建设单位 CLIENT	三明瑞都房地产开发有限公司
工程名称 PROJECT NAME	福建三明瑞都. 山水御园二期
项目工程 ITEM NAME	福建三明瑞都. 山水御园二期
图名 SHEET NAME	总平面图

福建清华建筑设计院有限公司	修改设计通知单 AMENDMENT NOTICE		共 3 页 ／ 第 1 页	
			专业	建筑
	项目工程	三明瑞都·山水御园二期--1#楼	设计编号	11-09-10
	建设单位	三明瑞都房地产开发有限公司	通知单编号

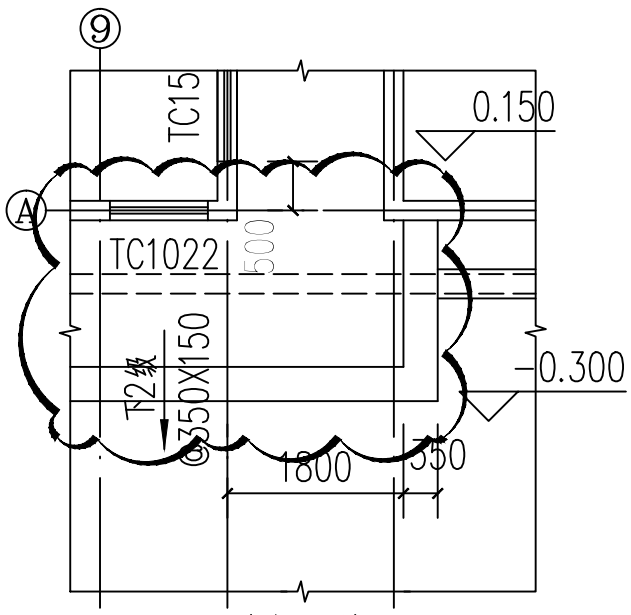
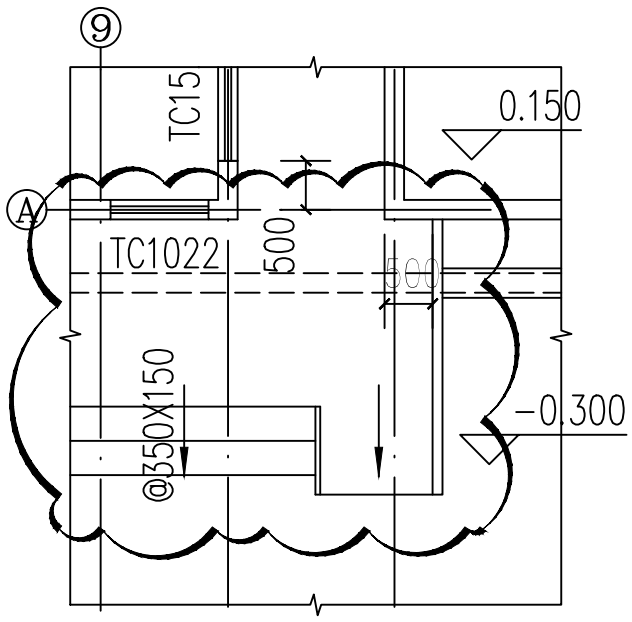
5、出入口台阶及残疾人坡道调整如下。

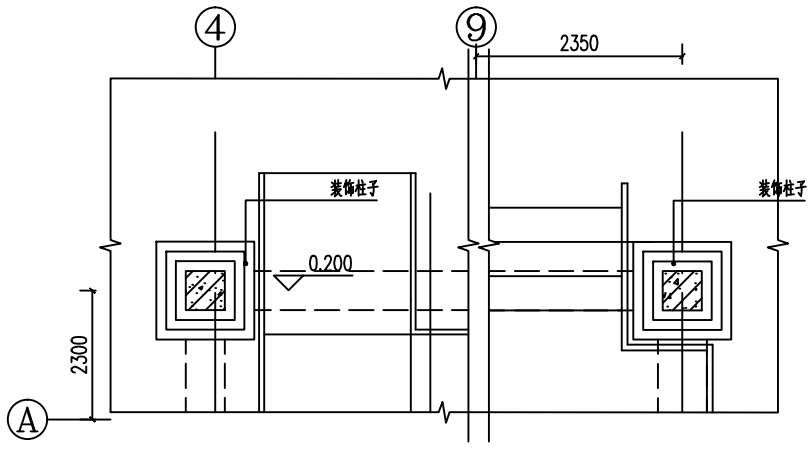
6、出入口增设装饰立柱。

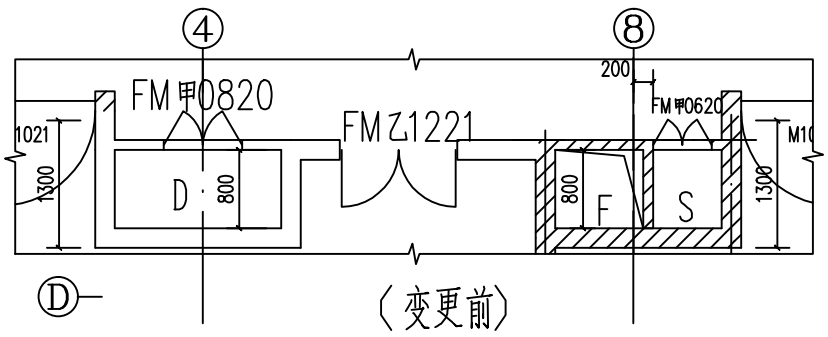
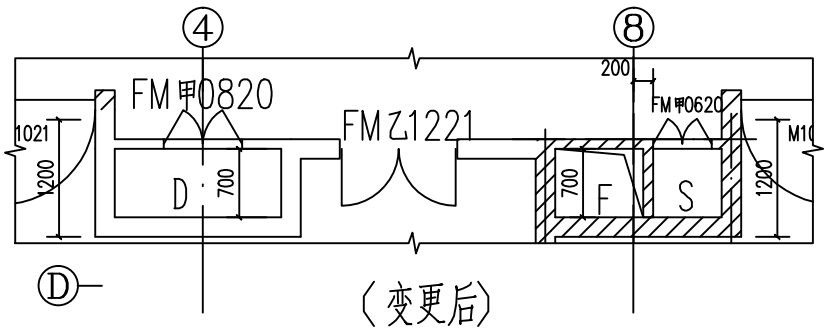
2、电井、风井、水井墙体向Ⓔ轴移动100.

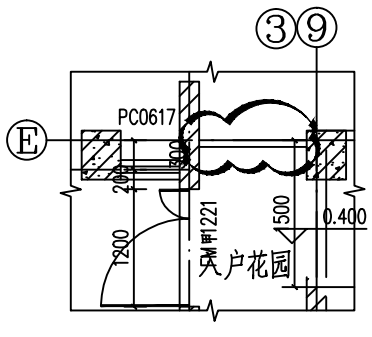
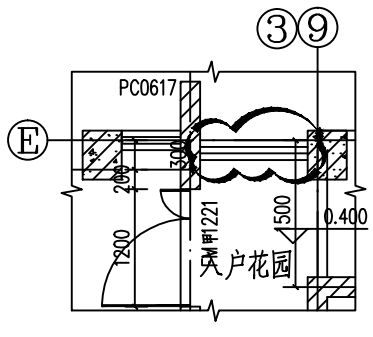
3、入户阳台Ⓔ轴栏杆改为落地玻璃幕墙。

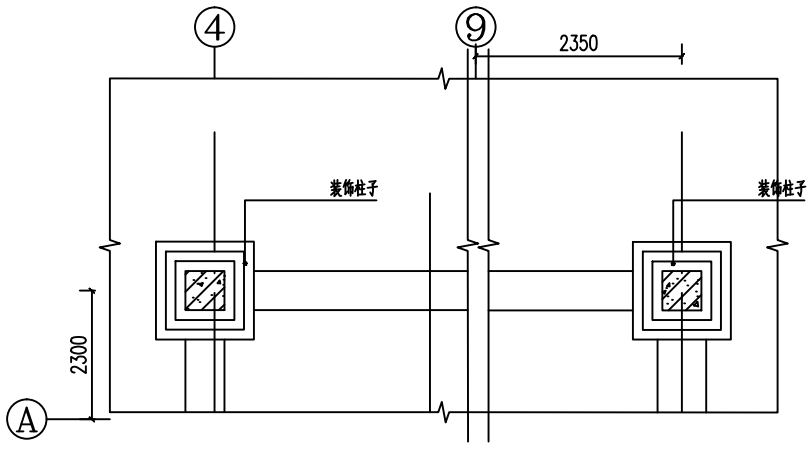
4、二层出入口增设装饰立柱。

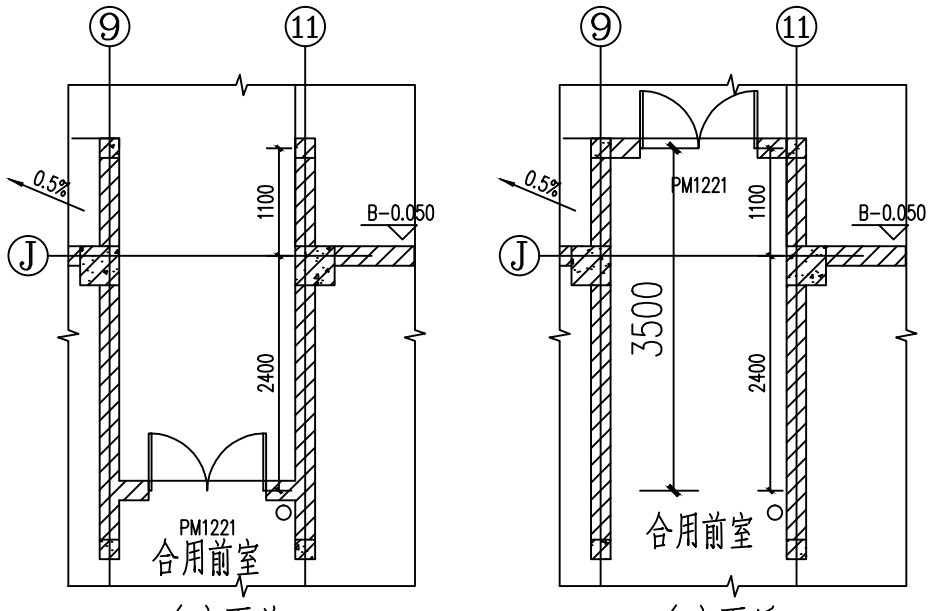
1、合用前室向北移动3.5米，

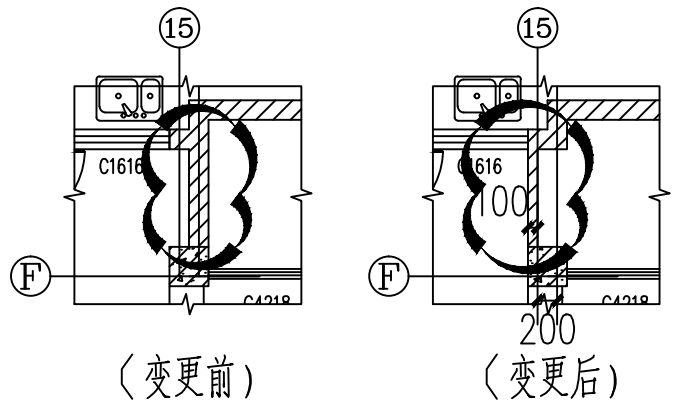
2、墙体向西移动0.2米，墙改为100mm厚，

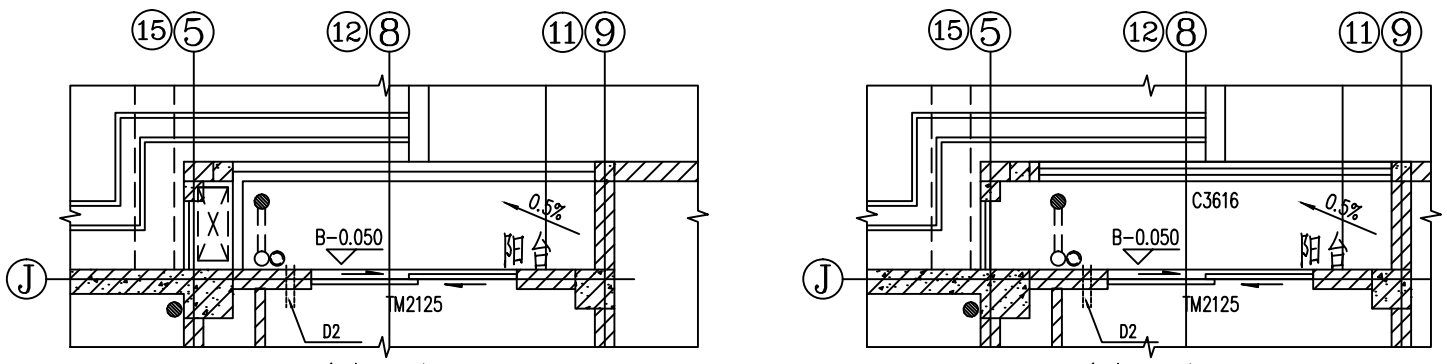
3、⑤轴、⑮轴空调板取消并增设落地玻璃墙。

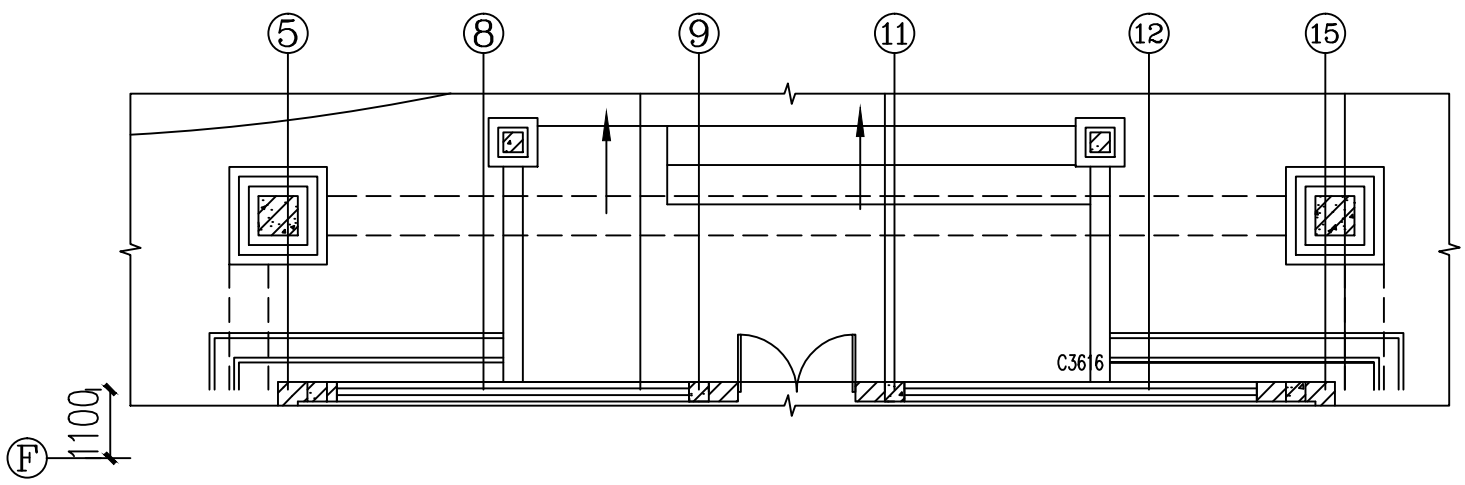
4、出入口增设装饰立柱，台阶及其坡道调整，如下图。

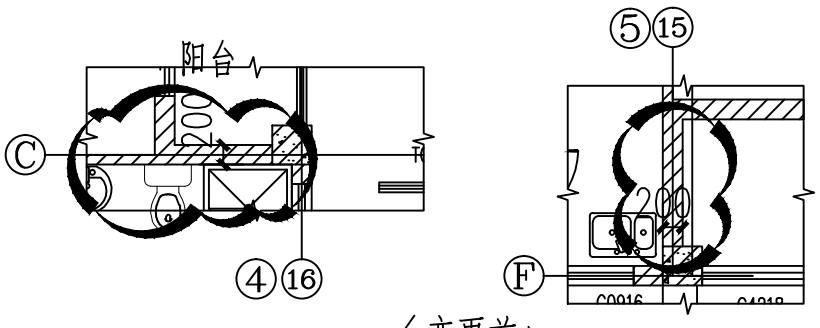
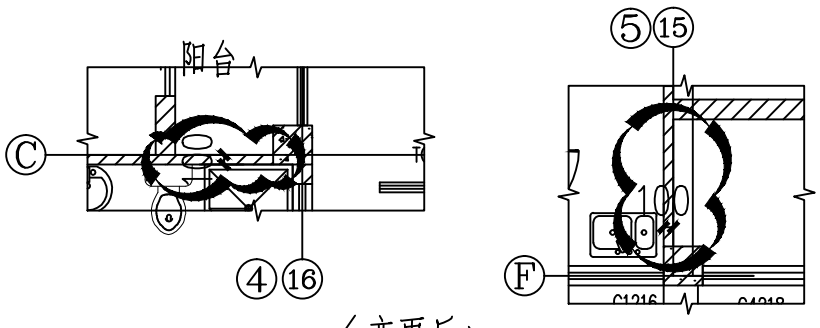
1、阳台与套内隔墙变为薄墙，

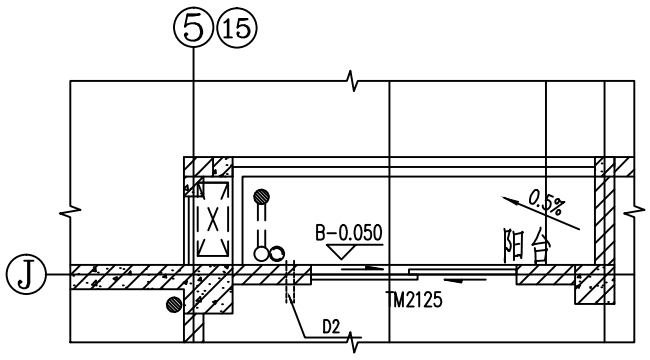
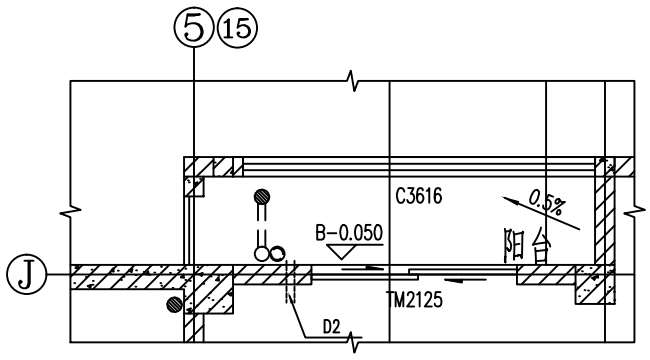
2、⑤轴、⑮轴空调板取消并增设落地玻璃墙。

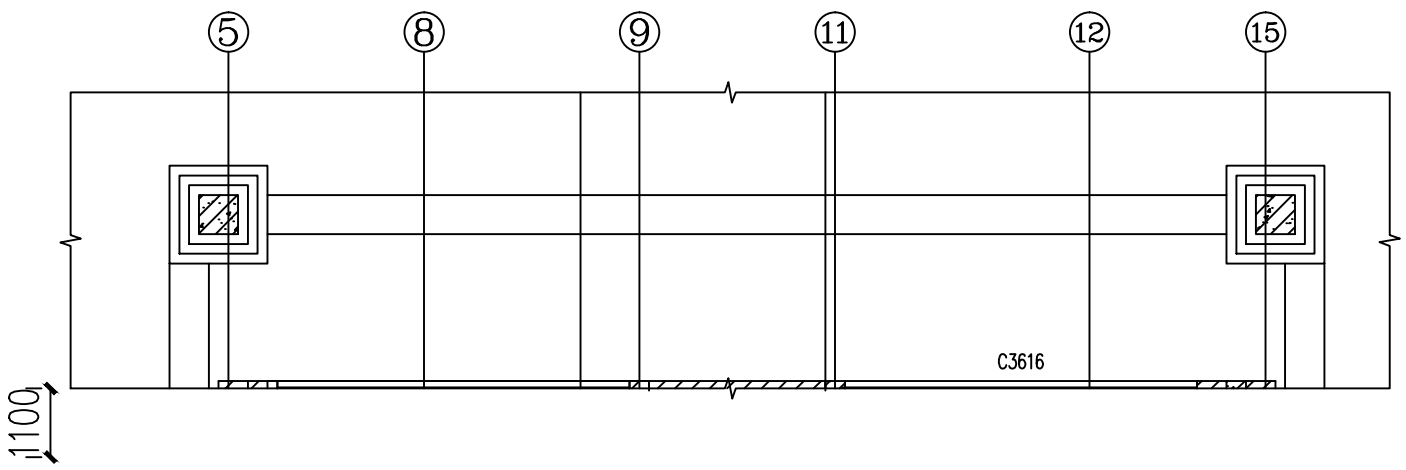
3、二层增设装饰立柱，如下图。

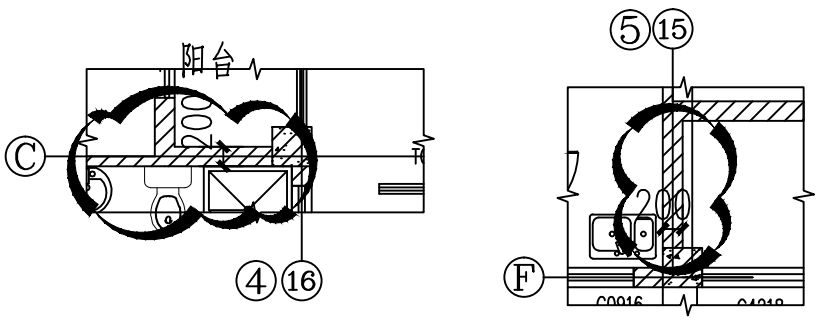
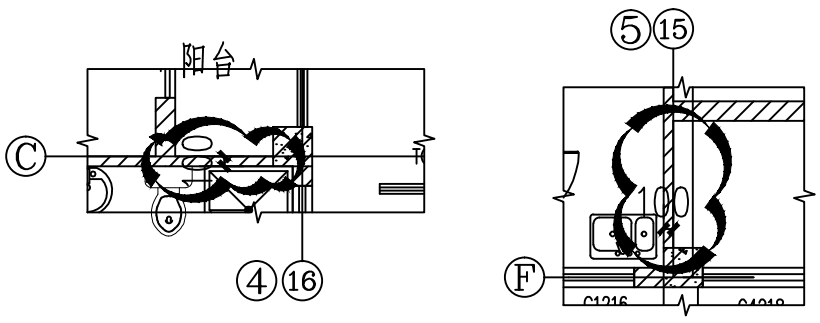
1、阳台与套内隔墙变为薄墙，

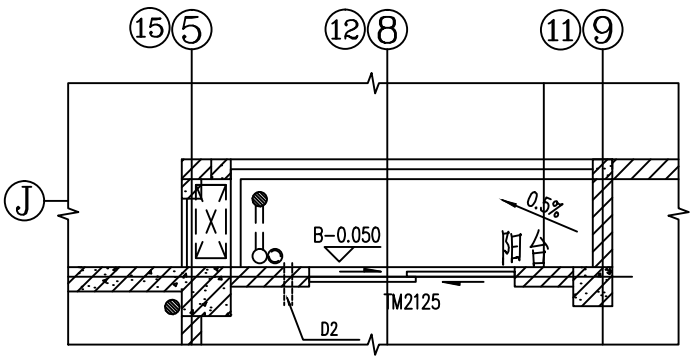
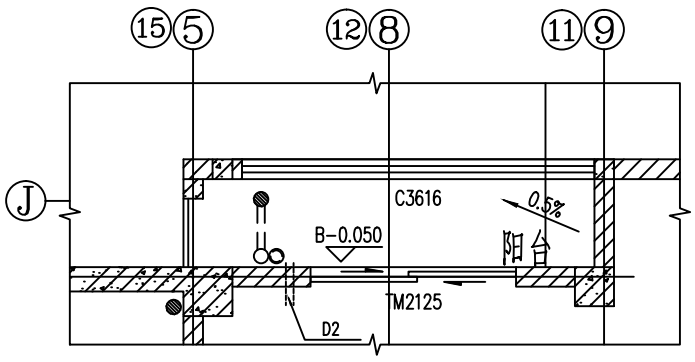
2、增设空调板栏杆和落地玻璃墙。

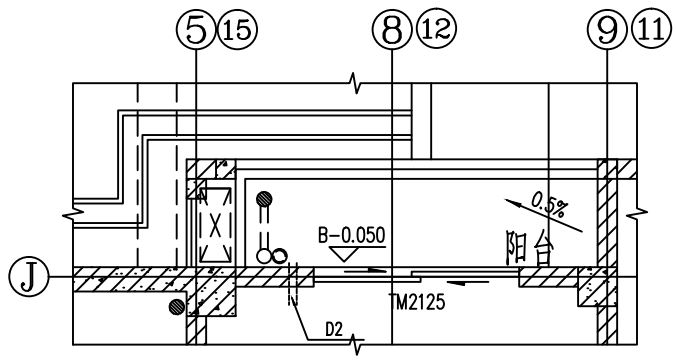
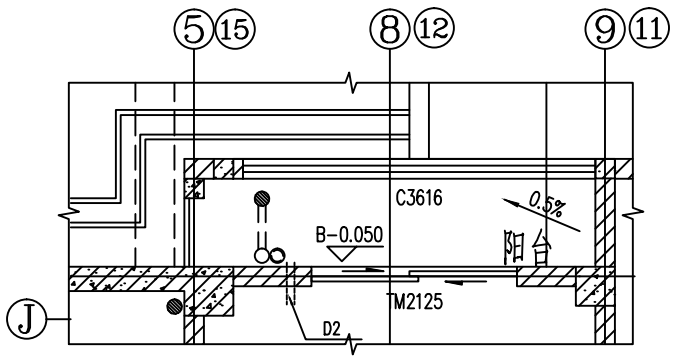
1、⑤轴、⑮轴空调板取消并增设落地玻璃墙。

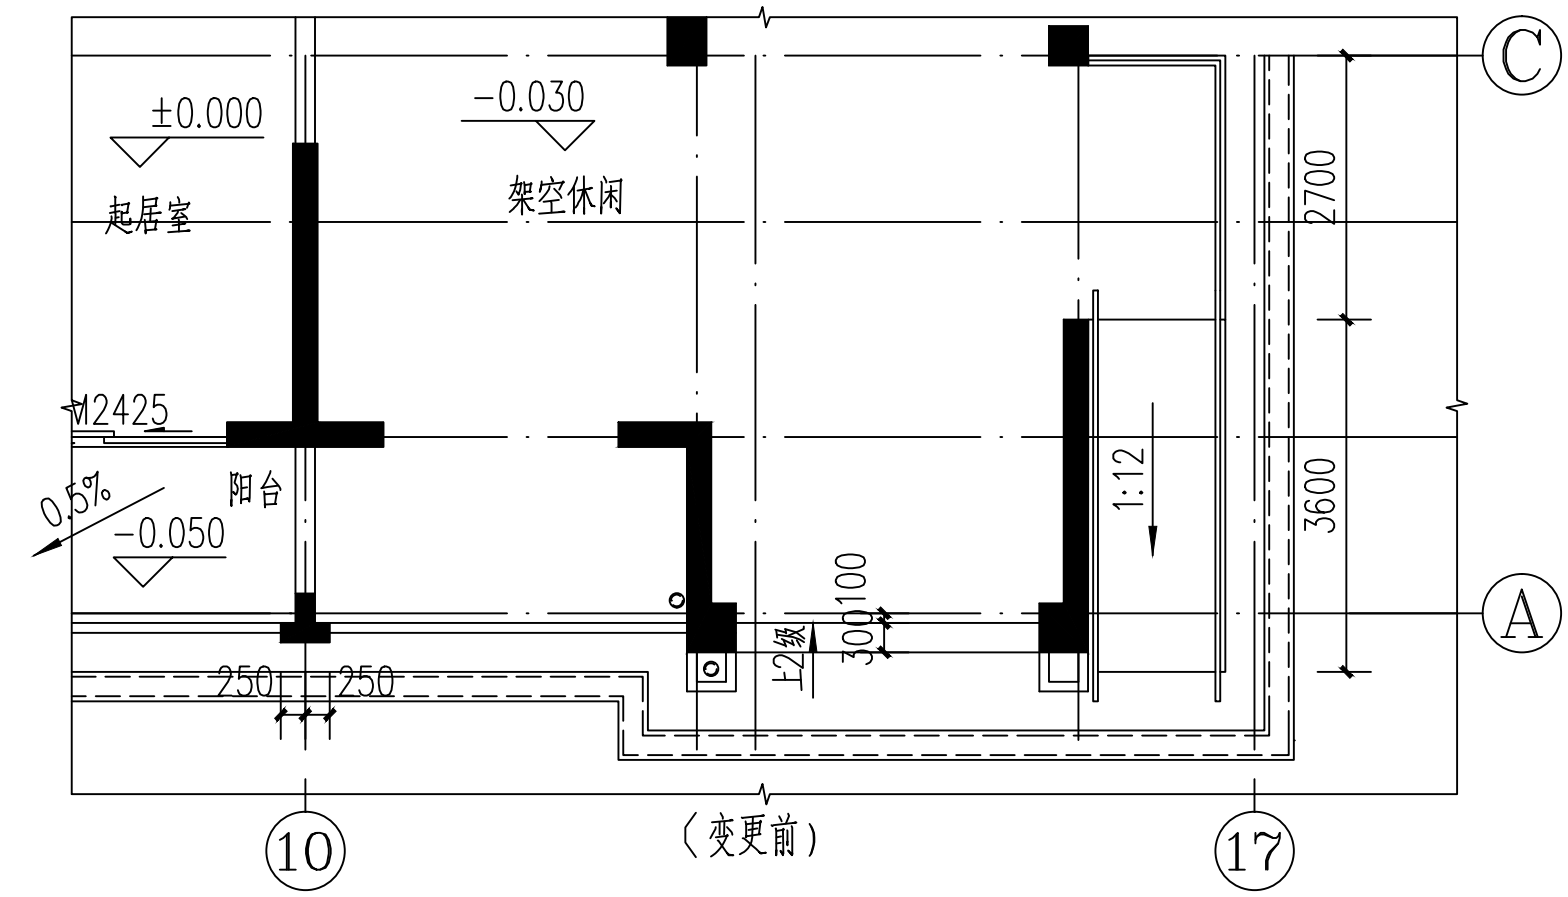
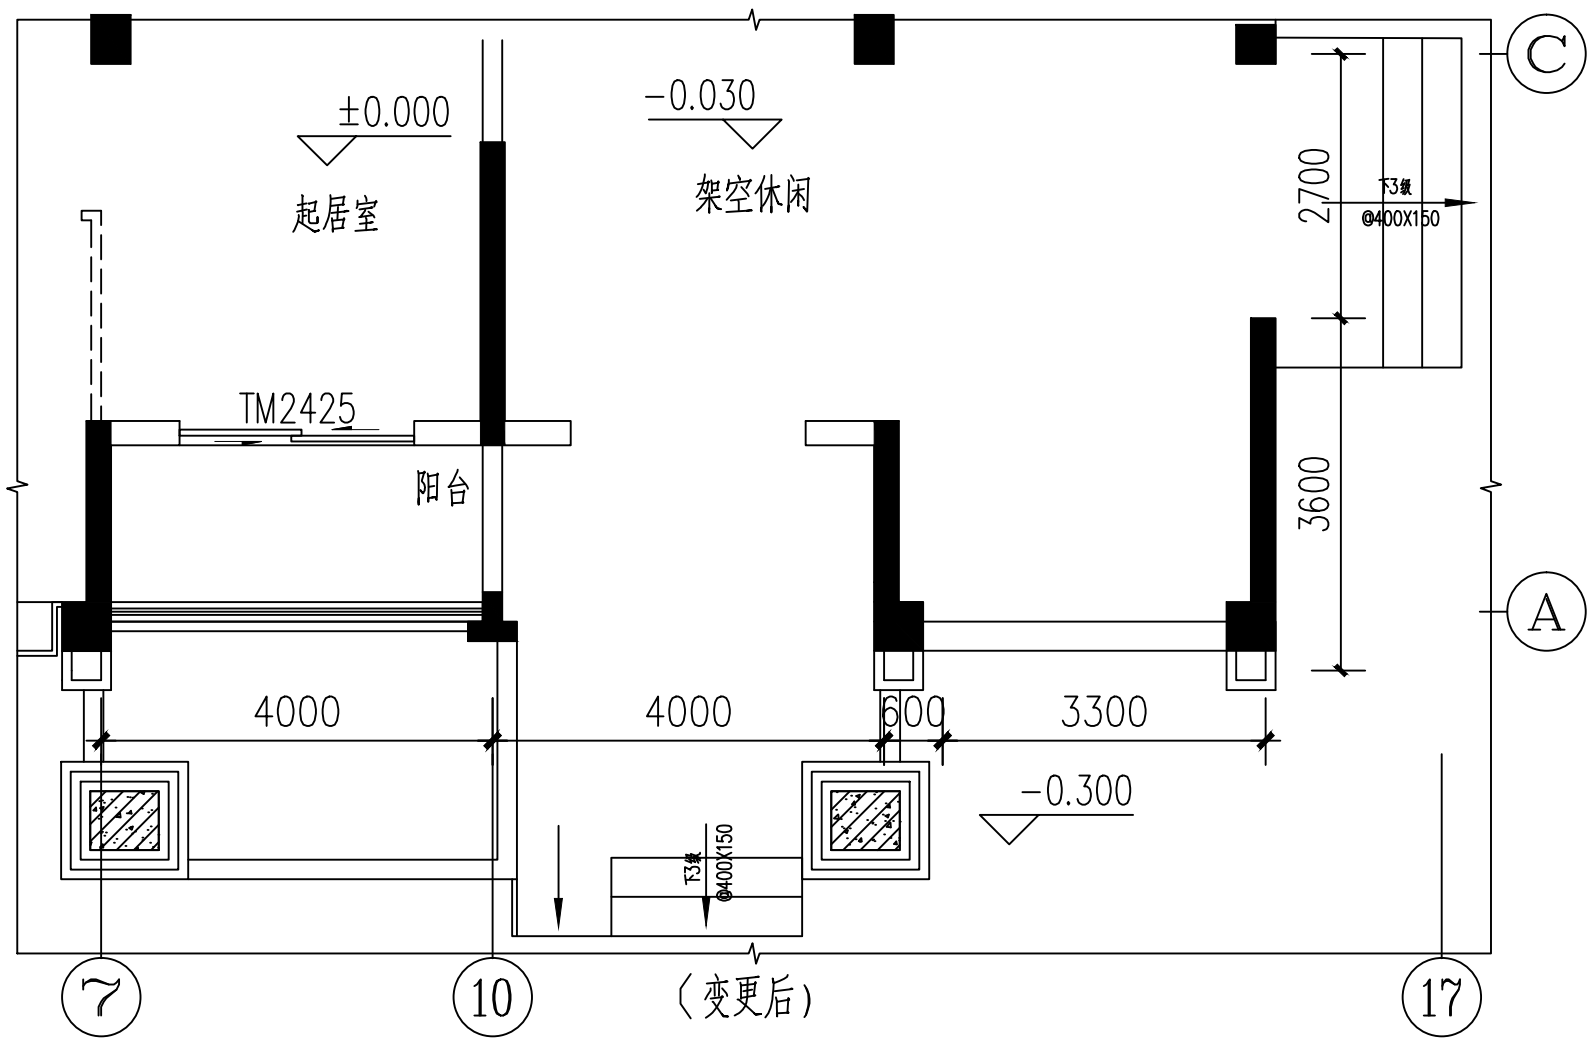
2、出入口增设装饰立柱，台阶及其坡道调整，如下图。

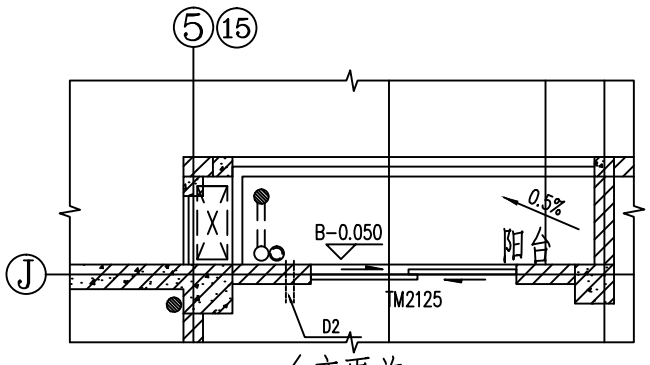
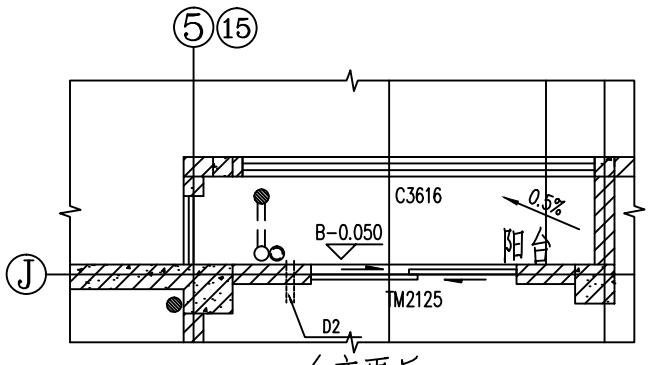
1、⑤轴、⑮轴空调板取消并增设落地玻璃墙。
